Rapport d'Analyse DFM

Fichier analysé: Piece_support_pq_mouton.STEP

Date du rapport: 27/06/2025 à 18:45

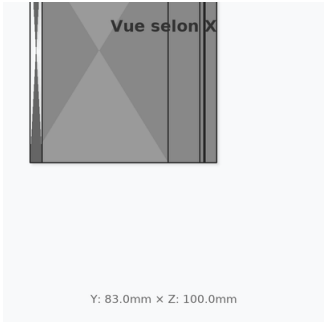
Score de Moulabilité	1/10
Évaluation	Critique

La pièce présente des défis de moulabilité avec un score de 1/10. Au total, 8 problème(s) ont été identifié(s) et nécessitent une attention.

Épaisseur maximale: 10.0 mm - CRITIQUE - Épaisseur excessive risquant des défauts de retrait

Vue selon X

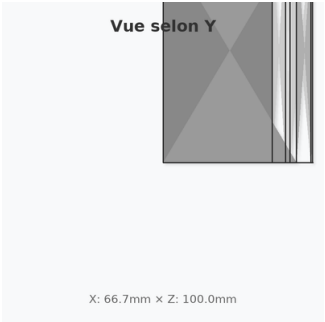
- **WARNING:** Hauteur de 100.0mm dépasse la limite recommandée
- **WARNING:** Arête vive détectée
- **CRITICAL:** Face verticale sans dépouille détectée
- **CRITICAL:** Face verticale sans dépouille détectée
- **CRITICAL:** Face verticale sans dépouille détectée

1. Ajouter des angles de dépouille de 0.5° minimum sur les faces verticales
2. Ajouter des congés d'au moins 0.2mm sur les arêtes vives
3. Épaisseur paroi critique (>6mm): réduire ou ajouter des nervures
4. Pièce volumineuse: privilégier PP ou PE pour réduire les contraintes
